**1.1 Zusammenfassung der Änderungen zu verkehrlichen und bauausführungs- Aspekten**  
**(Unterlagen Nr. 5 Lagepläne)**  
**(Aufgrund eingegangener Einwendungen und Stellungnahmen)**

**Planfeststellungsverfahren:**

***Ringschluss Südring***  
***von der Lippstädter Straße bis zur Rietberger Straße***  
***im Stadtteil Wiedenbrück***

Abbildung 1: Ursprüngliche Querungshilfen mit Markierung

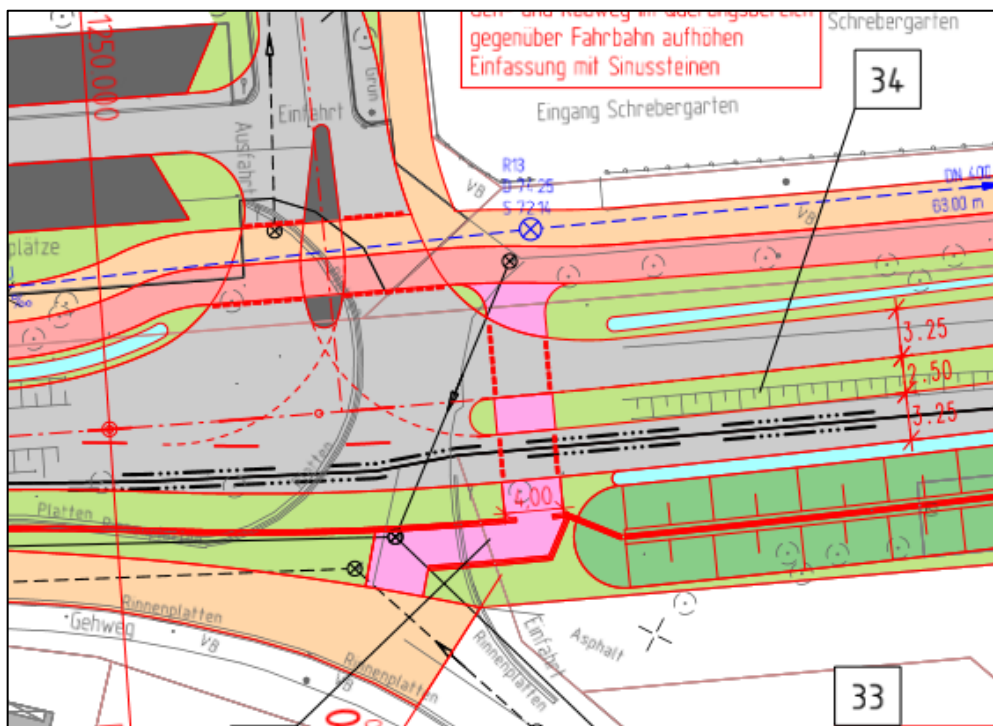
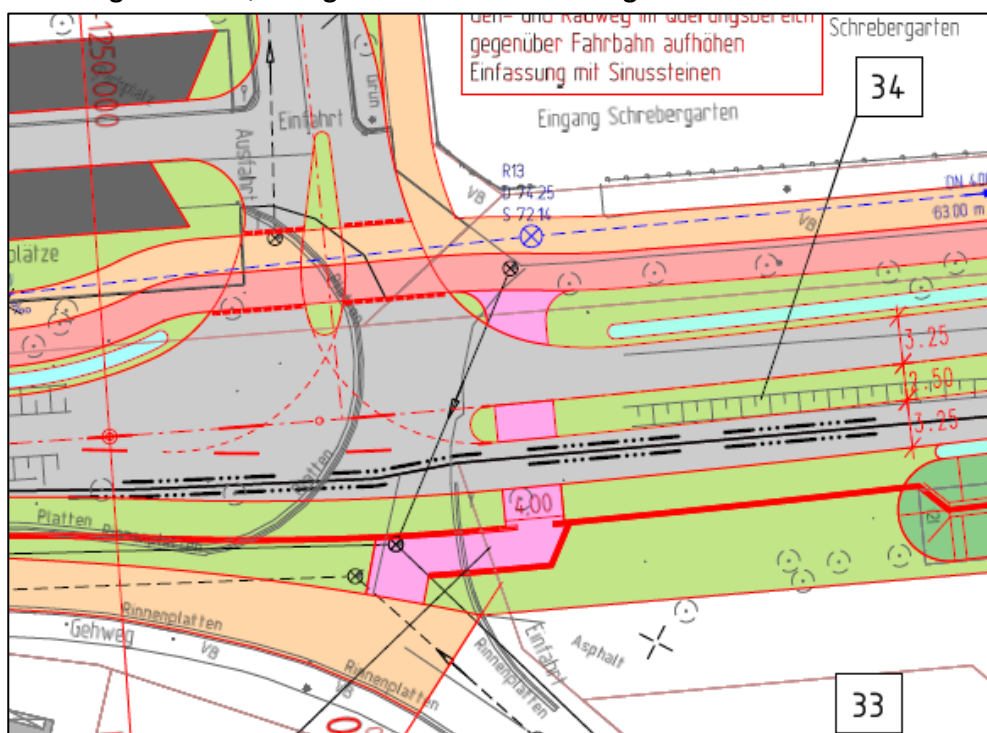
„Im Straßenverlauf des Südring sind mehrere Radfurten über den Südring eingezeichnet, die den Radverkehr bevorzugen würden. Ein Vorrang querender Radwege über Hauptverkehrsstraßen außerhalb von Knotenpunkten ist aus Sicherheitsgründen nicht anzuordnen.“

- Der Radfahrer erhält keine Bevorrechtigung an den Querungen außerhalb der Knotenpunkte (Beispiel siehe Abbildung 1 und 2). Die Gestaltung wurde in der Ausführungsplanung entsprechend angepasst.

Abbildung 3: Ursprünglicher Teilausschnitt KVP Lippstädter Straße

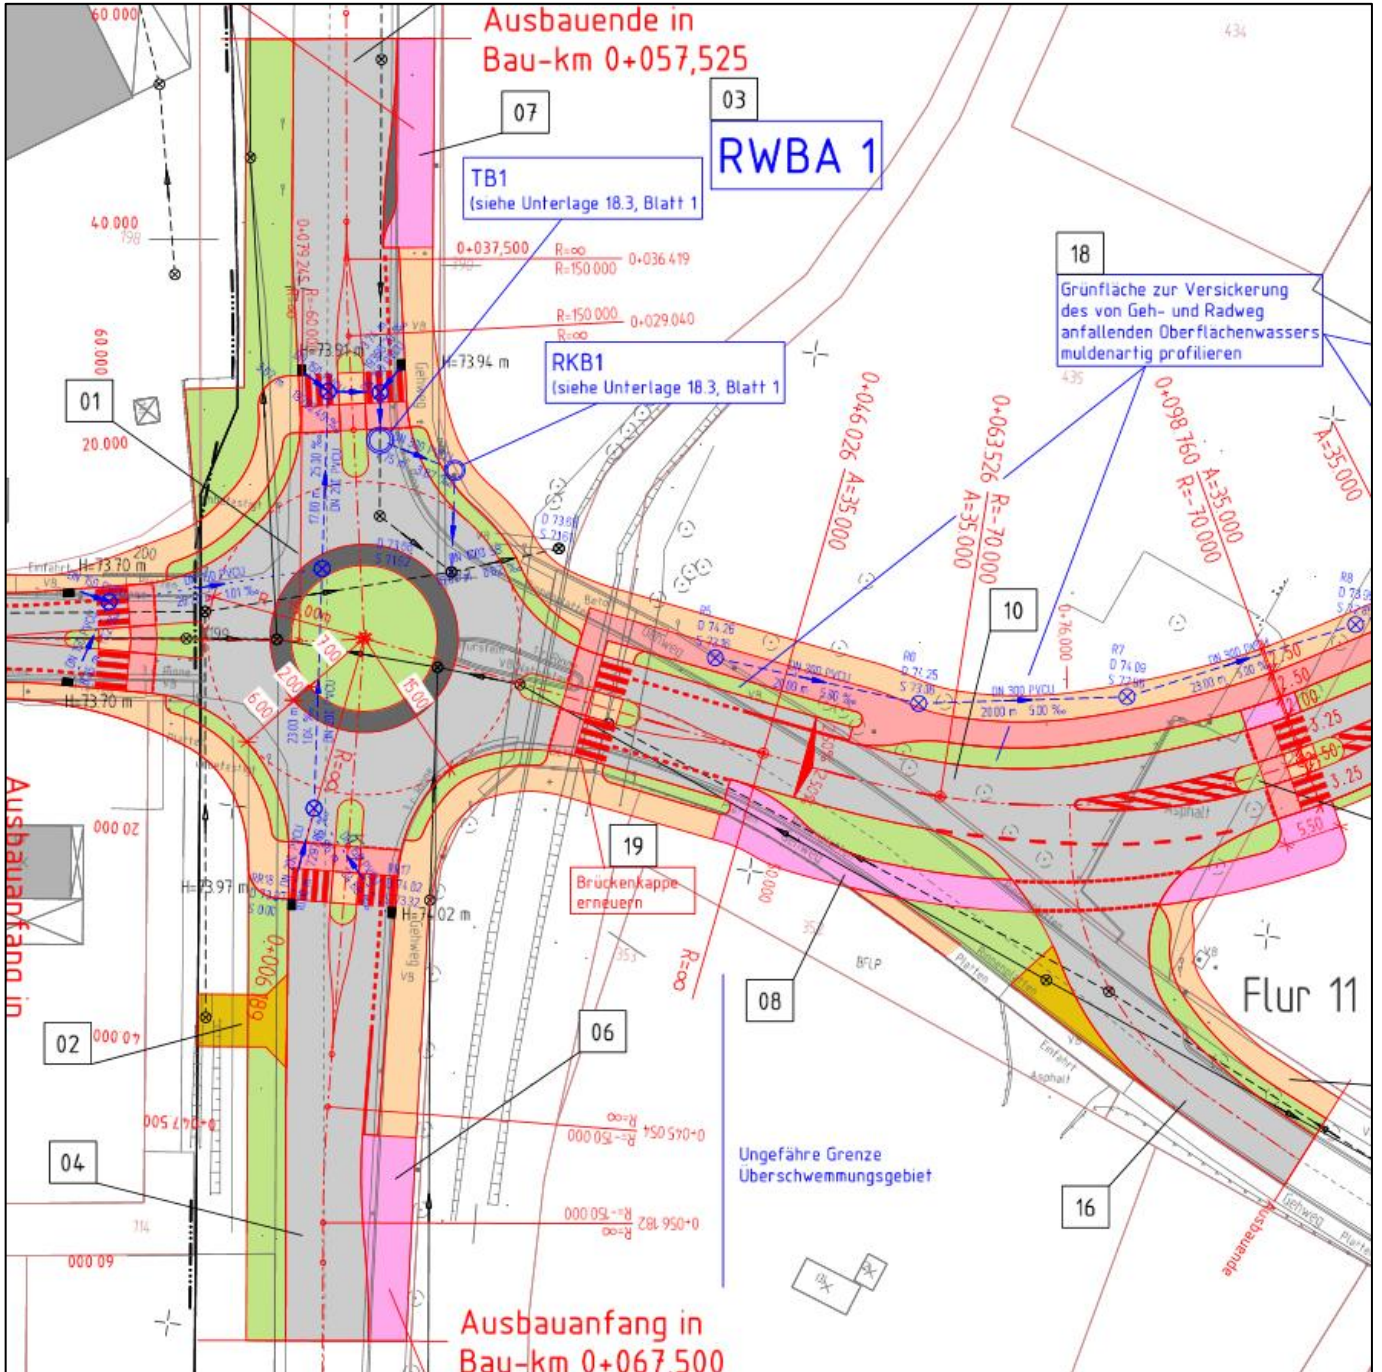
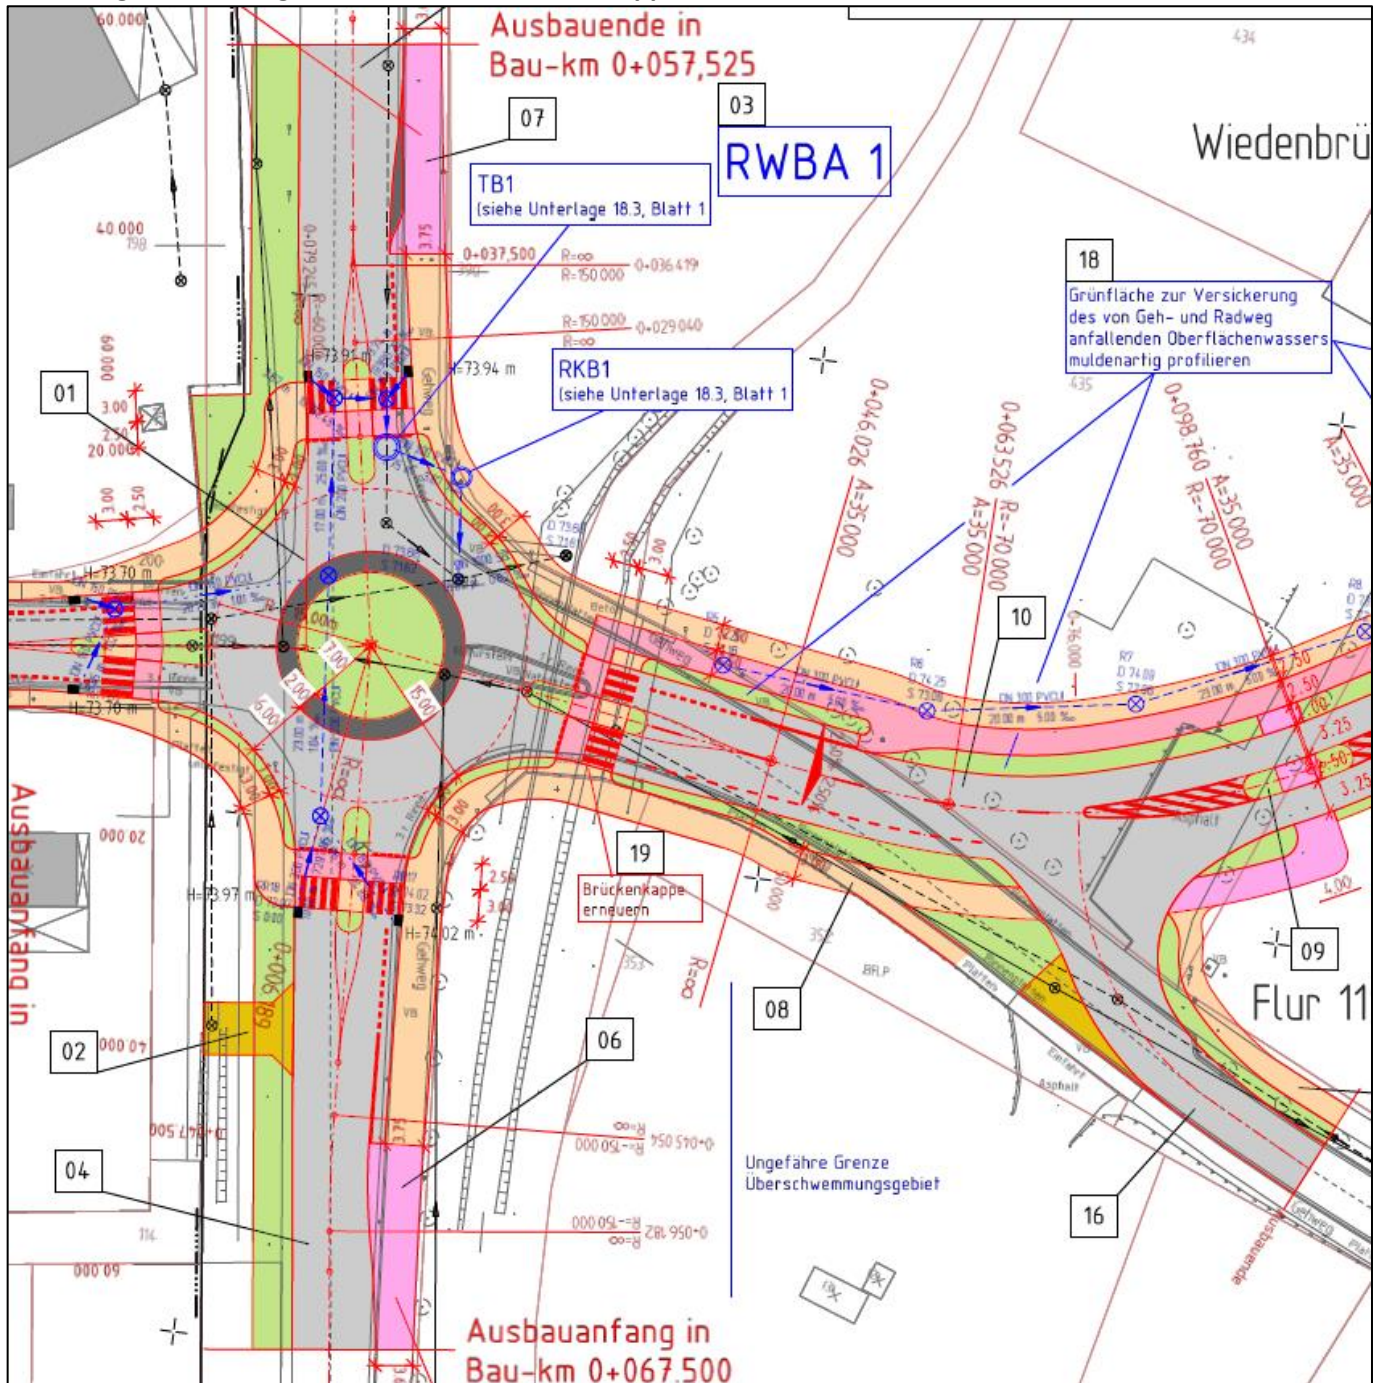
Aufgrund der Stellungnahme des Dezernats 25 der Bezirksregierung Detmold, welche Angaben zu Breiten der Rad-/Gehwege sowie der Sicherheitstrennstreifen forderte, erfolgte eine ausführliche Vermaßung der Kreisverkehrsplätze sowie der Wege in den angepassten Lageplänen 1 und 4.

„Die eingezeichnete südliche Radwegverbindung zwischen Kreisverkehrsplatz Lippstädter Straße und der Querunginsel ist an der Einmündung „alter Südring“ zu beenden (Lageplan 5/1).

Der vom Kreisverkehrsplatz Lippstädter Straße an vorgesehene Schutzstreifen auf der Südseite ist bis zur Einmündung „alter Südring“ zu verlängern.“

- Änderung der Radwegführung zwischen Kreisel Lippstädter Straße und Einmündung Südring alt

Abbildung 5: Ursprüngliche Querungshilfe Einmündung Horstwiesenweg

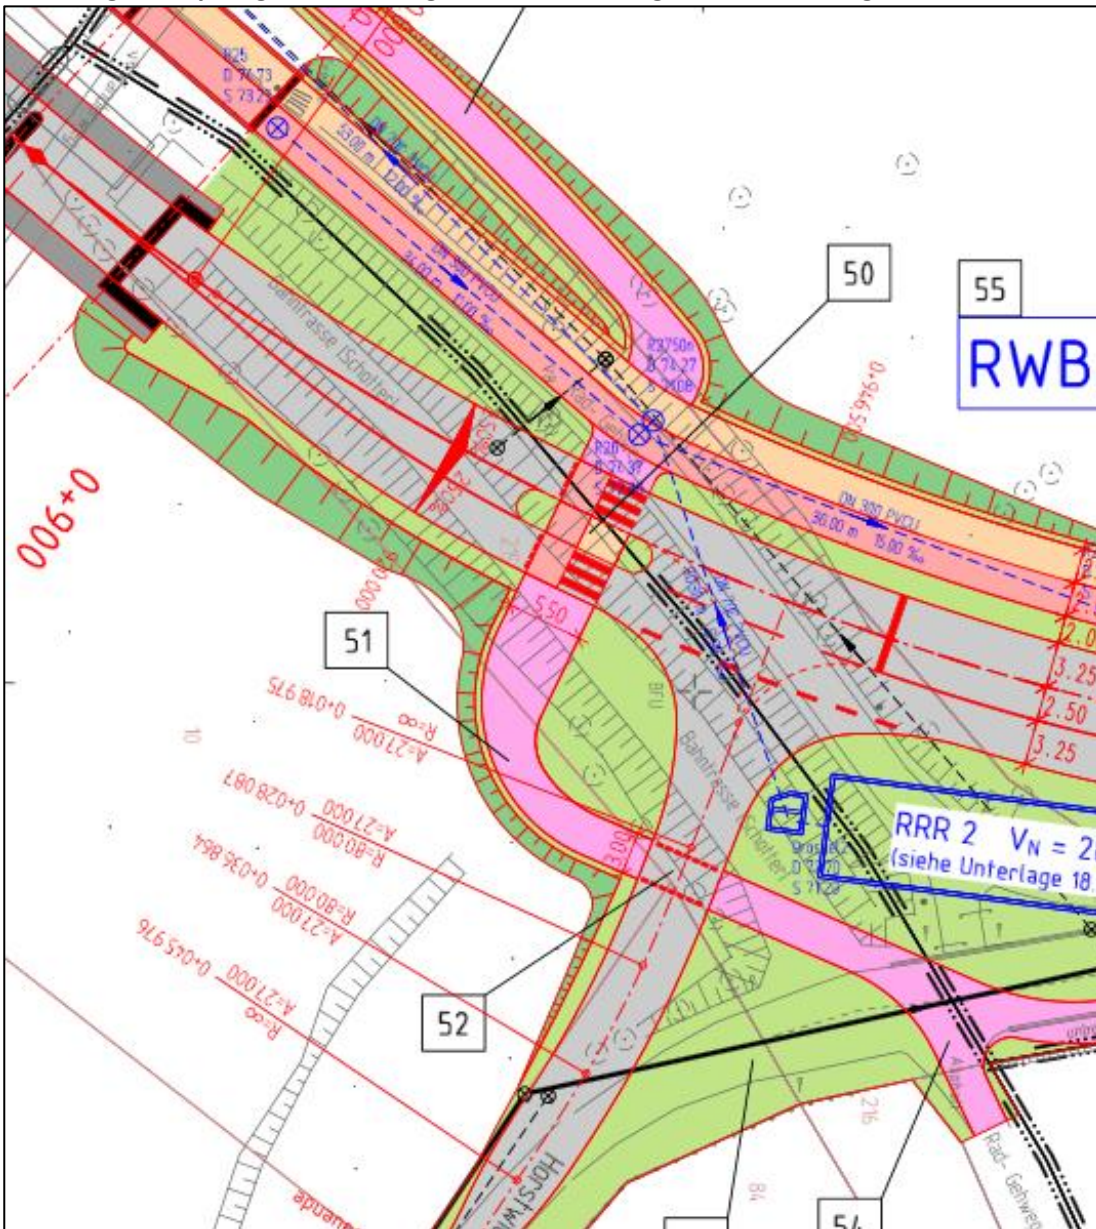
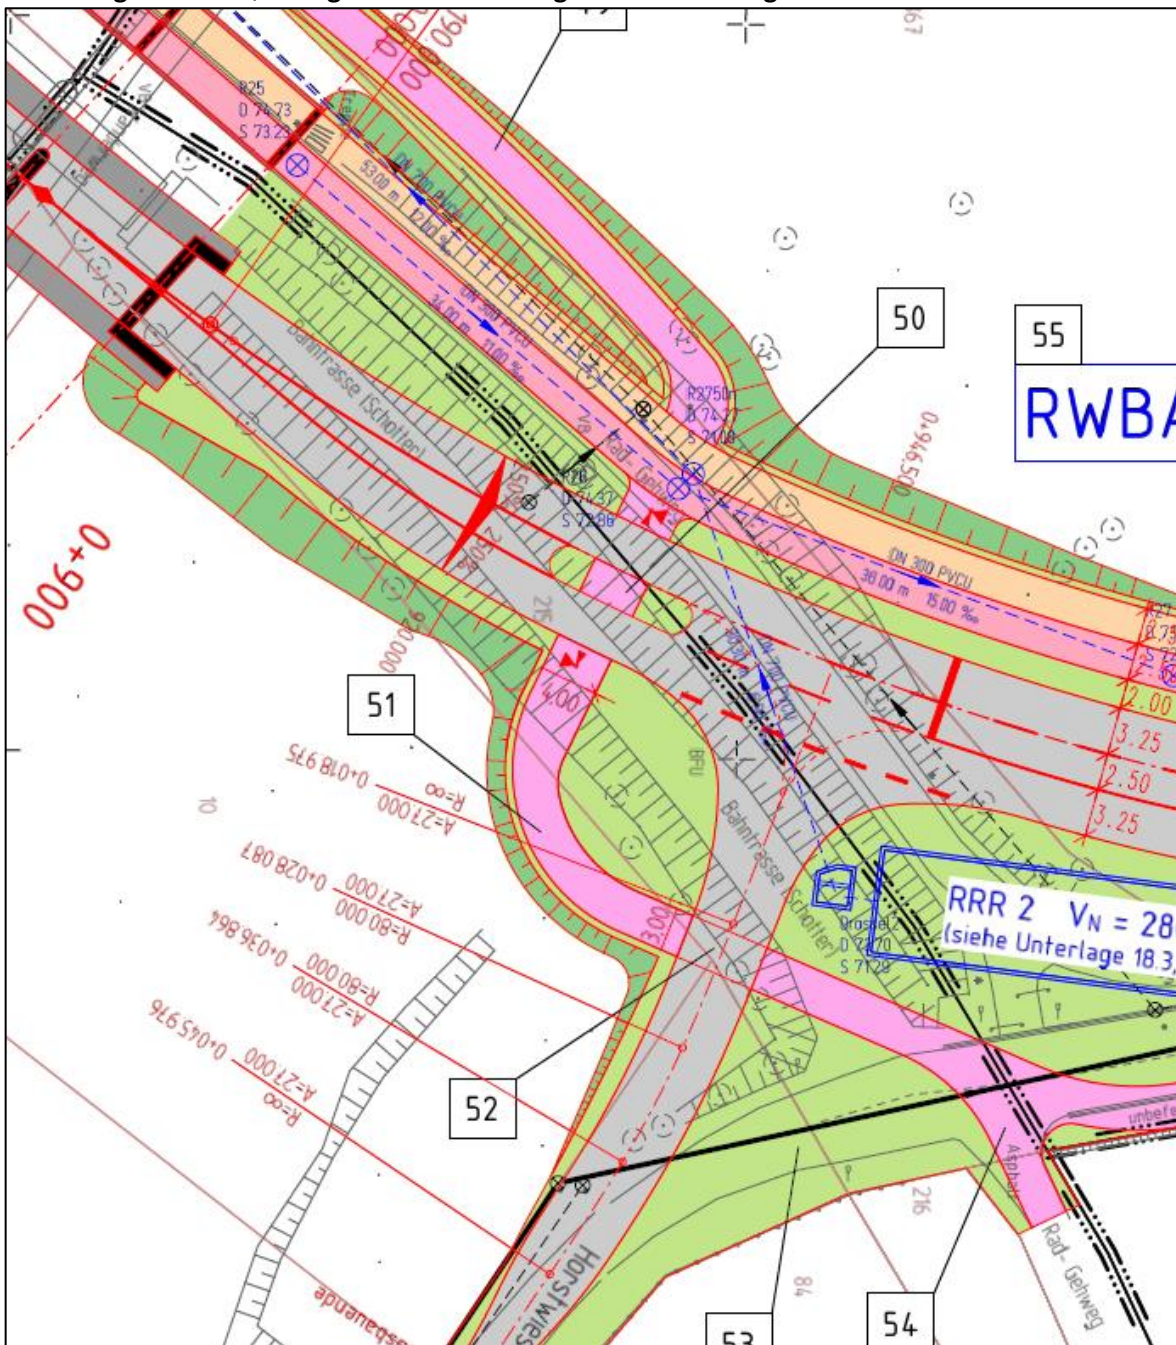
„Der Fußgängerüberweg neben der Einmündung Horstwiesenweg (Lageplan 5/4) darf nicht markiert werden, da er sich im Verlauf eines gemeinsamen Rad-/Gehweges befindet (R-FGÜ 2001, Kap. 2.1). Alternativ könnte eine Fußgänger-/Radfahreranforderungsampel eingeplant werden.“

Des Weiteren wurde das Fehlen einer Anforderungsampel, aufgrund des überregionalen Radweges, auch von mehreren Privateinwendern kritisch gesehen.

- Die Markierung wird im Zuge der Ausführungsplanung entfernt. Es wird an dieser Stelle eine Fußgänger-/Radfahreranforderungsampel eingeplant, wodurch sich auch die ursprüngliche Breite der Querung von 5 m auf 4 m verringert.

Abbildung 7: Ursprüngliche Situation am Ende des "alten" Südrings mit Parkplätzen

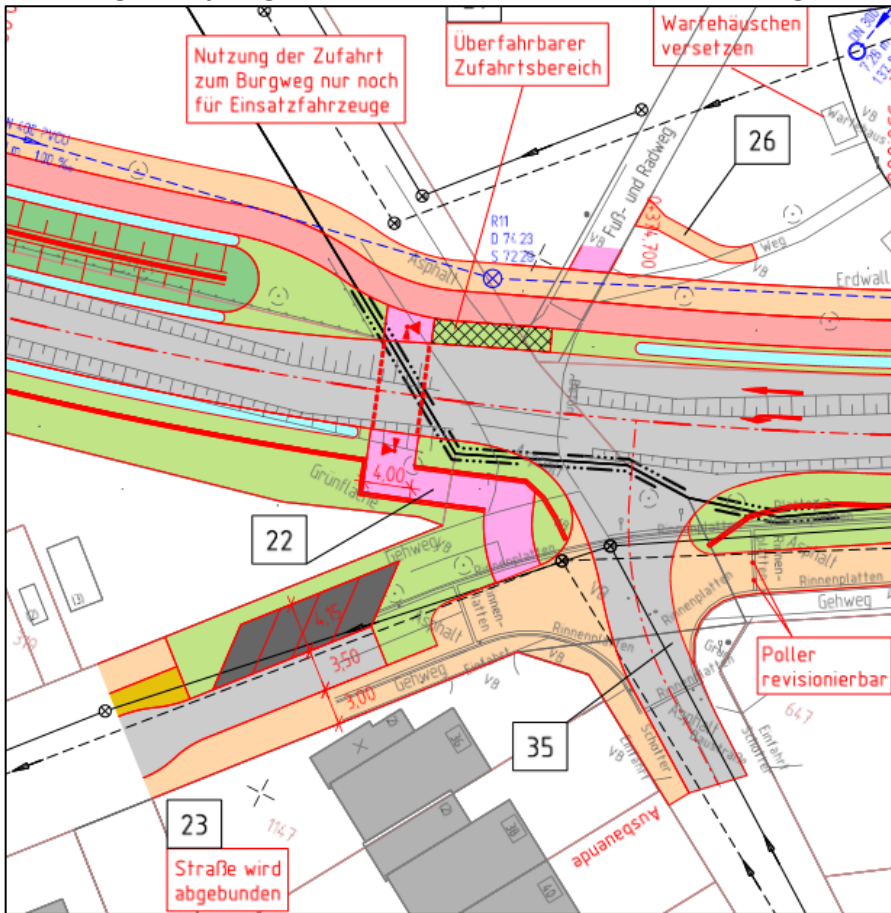
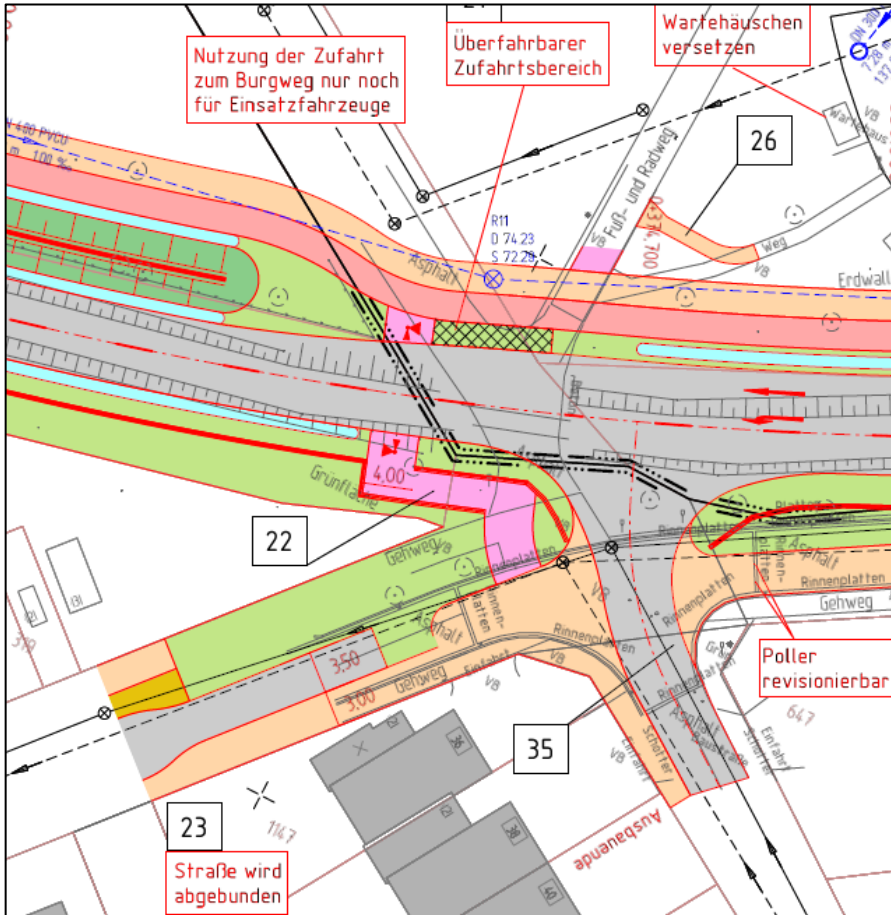
*„Am Ende des abgebundenen „alten Südrings“ sind Kurzzeitparkplätze in Schrägaufstellung geplant. Dort fehlt eine Wendemöglichkeit für Kfz. Beim Rückwärtsfahren ist die Vorrangregelung an der Einmündung Schönhofstraße schwer verständlich und daher unfallgefährdend.“*

Des Weiteren wurden diese Kurzzeitparkplätze auch von mehreren Privateinwendern kritisch gesehen.

- Entfall der vier Parkplätze im Südring alt (ca. Bau-km 0+370 rechts) und Ersatz durch eine Grünfläche
